**CCR-VIA -- COMITATO DI COORDINAMENTO REGIONALE PER LA
VALUTAZIONE D'IMPATTO AMBIENTALE**

Giudizio n° 3551 del 11/11/2021

Oggetto: Rinnovo ed ampliamento cava

**Valutazione di Impatto Ambientale & Valutazione di Incidenza Ambientale
Di Carlo Mario srl - Cava di inerti**

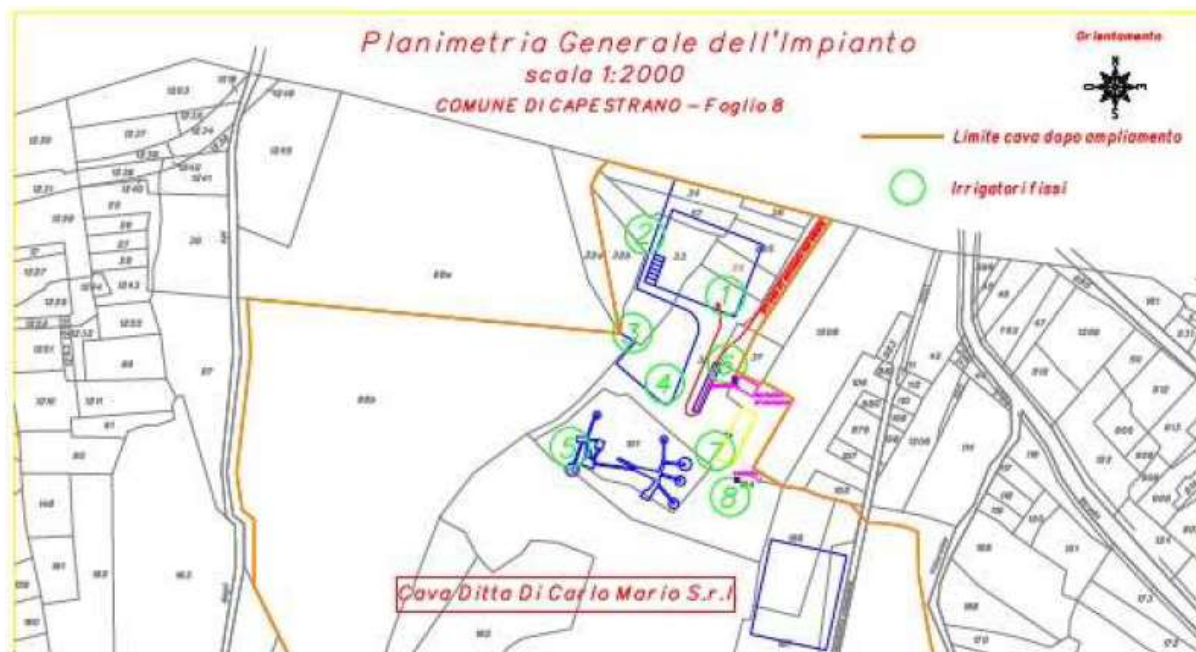
4. *Considerato che all'interno della relazione idrogeologica il tecnico dichiara di aver ricostruito la superficie piezometrica, senza allegare alcun elaborato grafico di supporto, occorre cartografare la suddetta piezometrica, indicando la direzione del flusso della falda e i dati di base utilizzati.*

In rosso è stata riportata l'indicazione approssimativa dell'area di cava al fine di meglio comprendere la carta.

In merito alle quote medie stazionarie e la direzione della falda acquifera il tecnico osserva che:

- Il **fondo cava** in progetto raggiungerà, come massimo approfondimento, la **quota** altimetrica di **374 m s.l.m.**;
- Il **pozzo idrico** denominato **S1**, posto sul lato nord della cava su particella n. 36 con chiusino di copertura rilevabile alla quota di 389 m s.l.m., misurato in data 20.09.2021 durante l'orario di chiusura dell'attività, presenta una **media stazionaria della falda** acquifera a circa **-58,1 metri** (quota assoluta di circa 331 m slm);

Il tecnico allega l'elaborato planimetrico, di cui di seguito si riporta uno stralcio che, come dichiarato, annulla e sostituisce l'allegato 05 "Planimetria ugelli nebulizzatori", trasmesso a supporto della precedente istanza.

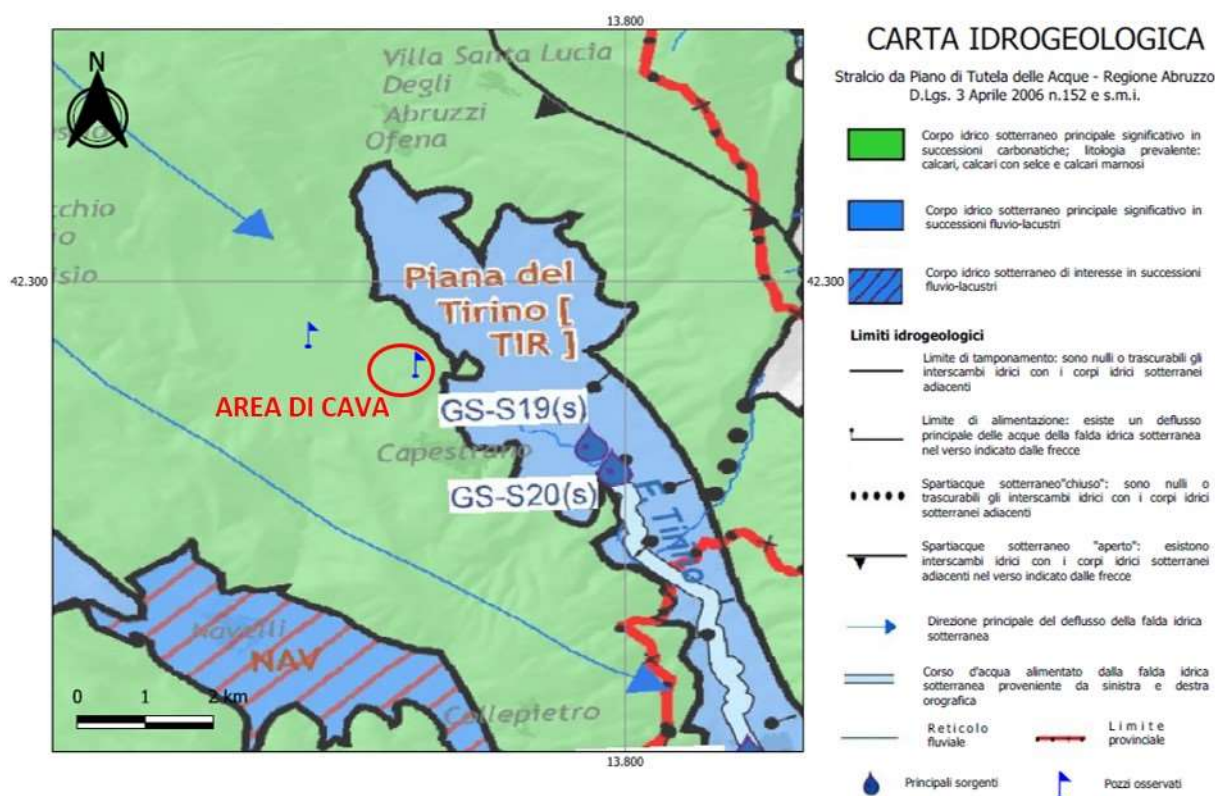
3. *Considerato che la nebulizzazione indicata nell'allegato 05 "Planimetria ugelli nebulizzatori" è limitata ad una modesta porzione dell'impianto di recupero rifiuti e non comprende le aree di messa in riserva dei rifiuti, occorre estendere l'impianto di nebulizzazione a tutte le aree interessate dalla presenza di emissioni diffuse, comprese le aree di cava in lavorazione, presentando un idoneo progetto di adeguamento ed ampliamento dell'impianto, nel quale dovranno essere indicate le fonti di approvvigionamento idrico, gli stoccaggi disponibili, le portate di nebulizzazione, l'ubicazione dei contatori ed i consumi idrici previsti. Occorre altresì indicare l'altezza dei cumuli, che in ogni caso non devono superare i 3 metri, e le superfici esposte alla dispersione eolica.*

3. Considerato che la nebulizzazione indicata nell'allegato 05 "Planimetria ugelli nebulizzatori" è limitata ad una modesta porzione dell'impianto di recupero rifiuti e non comprende le aree di messa in riserva dei rifiuti, occorre estendere l'impianto di nebulizzazione a tutte le aree interessate dalla presenza di emissioni diffuse, comprese le aree di cava in lavorazione, presentando un idoneo progetto di adeguamento ed ampliamento dell'impianto, nel quale dovranno essere indicate le fonti di approvvigionamento idrico, gli stoccaggi disponibili, le portate di nebulizzazione, l'ubicazione dei contatori ed i consumi idrici previsti. Occorre altresì indicare l'altezza dei cumuli, che in ogni caso non devono superare i 3 metri, e le superfici esposte alla dispersione eolica

Il tecnico dichiara che la Ditta intende implementare le misure mitigative e di abbattimento previste. Nello specifico si dichiara che provvederà a:

- installare **n.8 irrigatori rotanti** e **n.2 di scorta** (condizioni climatiche sfavorevoli e carichi lavorativi straordinari); alcuni di questi manufatti saranno predisposti **in corrispondenza dell'area di messa in riserva** dei rifiuti e di quella adibita al **passaggio degli autocarri**. Si afferma che la rete sarà mantenuta fissa e gli ugelli saranno in grado di raggiungere **distanze di bagnamento fino a 30 m**;
- **modificare la posizione di uno degli spruzzatori**, attualmente ubicato in corrispondenza del mulino frantumatore, in modo da garantire una maggiore copertura della superficie adibita all'operazione di trattamento dei rifiuti.

Viene inoltre dichiarato che l'intero **impianto di nebulizzazione verrà controllato da un temporizzatore**, con periodi di funzionamento/fermi legati al periodo di asciugatura delle piste di transito e dei cumuli di materiale.
